**INFORME DE HITO DE CONTROL
N° 010-2025-OCI/0202-SCC**

**EJECUCIÓN DE OBRA: MEJORAMIENTO DEL SERVICIO
DE FORMACIÓN DE PREGRADO EN EDUCACIÓN
SUPERIOR UNIVERSITARIA EN LA ESCUELA
PROFESIONAL DE CIENCIAS DE LA COMUNICACIÓN
SOCIAL DE LA UNIVERSIDAD NACIONAL DEL
ALTIPLANO, DISTRITO DE PUNO DE LA PROVINCIA DE
PUNO DEL DEPARTAMENTO DE PUNO**

**HITO DE CONTROL N° 2 - EJECUCIÓN Y LIQUIDACIÓN
PARCIAL DE OBRA**

Imagen n.º 1
Control de curva "S" sobre el avance de la ejecución física y financiera

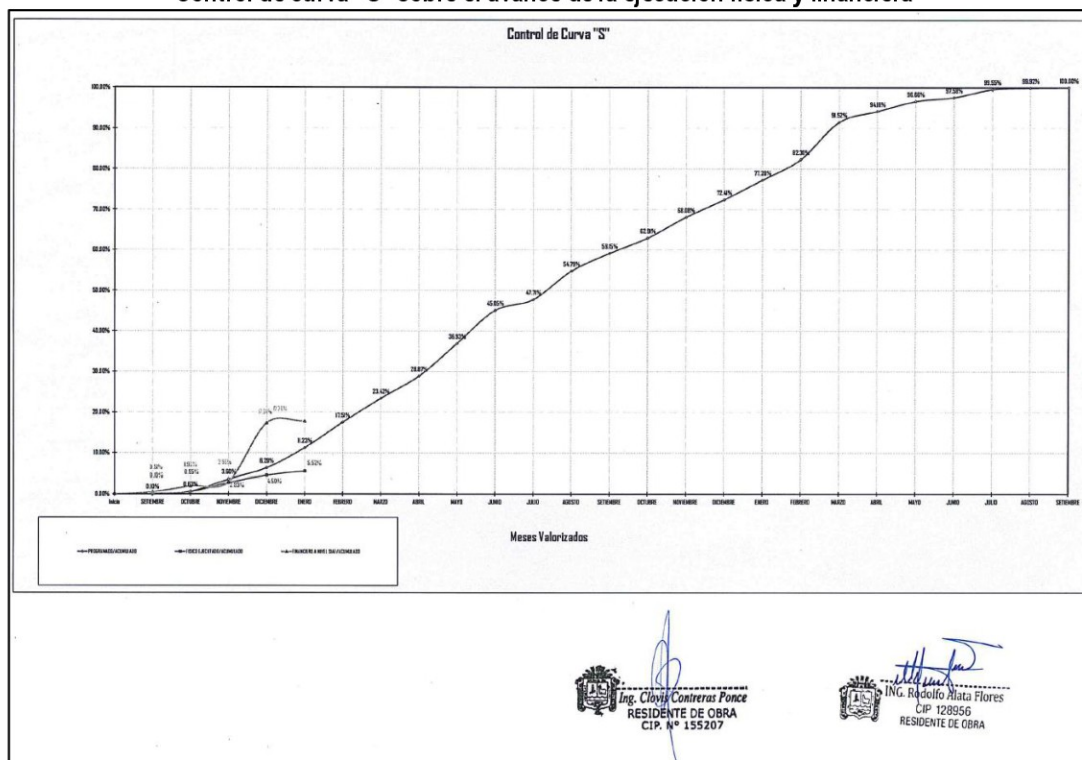
Es así que, en el informe mensual correspondiente al mes de enero de 2025, se llegó a un retraso de acuerdo al cronograma de ejecución de obra inicial vigente al mencionado mes; que es como sigue; programado acumulado 11,23% y teniendo un avance físico real ejecutado acumulado de 5,52% obra atrasada; la obra tuvo un avance del 49,15% del programado, el que se evidencia en la siguiente imagen.

De la imagen anterior se advierte que, la ejecución de la obra estuvo atrasada al mes de enero de 2025, razón por la cual, el Residente de obra elaboró el Cronograma valorizado actualizado n.º 02 (Cronograma acelerado de obra) y aprobado por la Supervisión, mediante memorándum n.º 010-2025/JFPQ-SP/SSI/UNAP de 17 febrero de 2025, que tiene como fecha de culminación proyectado el 29 de setiembre de 2026, y se comunicó al jefe de la Sub Unidad de Supervisión de Inversiones de la Entidad, mediante informe n.º 009-2025/SO-JFPQ/SSI/UNAP de 19 de febrero de 2025.

Imágenes n.°s 2 y 3
Verificación del Almacén de obra n.° 01

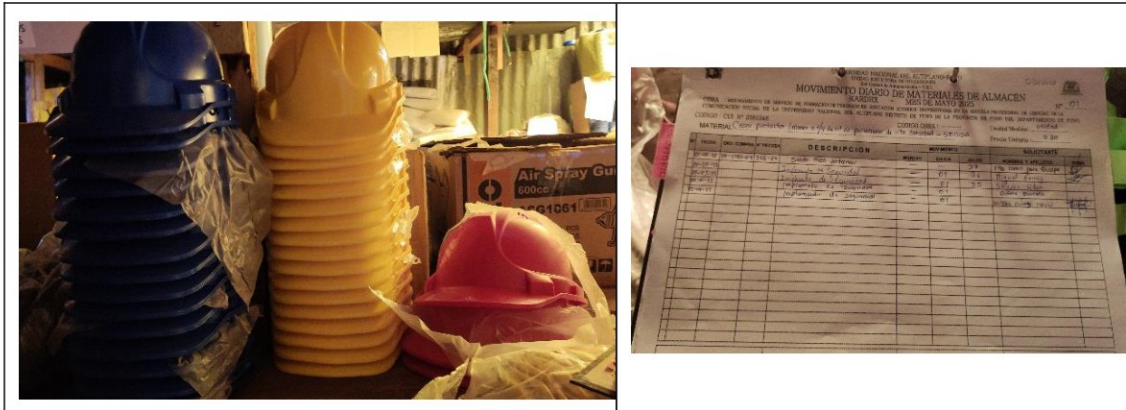
Imágenes n.°s 2 y 3: Verificación de EPPs, pantalón de denim con cinta reflectiva para caballero, que según conteo realizado por la comisión y el responsable de almacén de obra coinciden; sin embargo, no está actualizado el control visible de almacén.

En el almacén de obra n.° 01 mostrado en las imágenes n.°s 2 y 3, se evidencia que los pantalones de denim con cinta reflectiva para caballeros, en almacén se tiene una existencia física de 27 unidades y según el control visible de almacén se tiene un saldo de 34; sin embargo, en el Kardex aparece 27 unidades, y según lo manifestado por el almacenero, recién será actualizado la tarjeta de control visible de almacén.
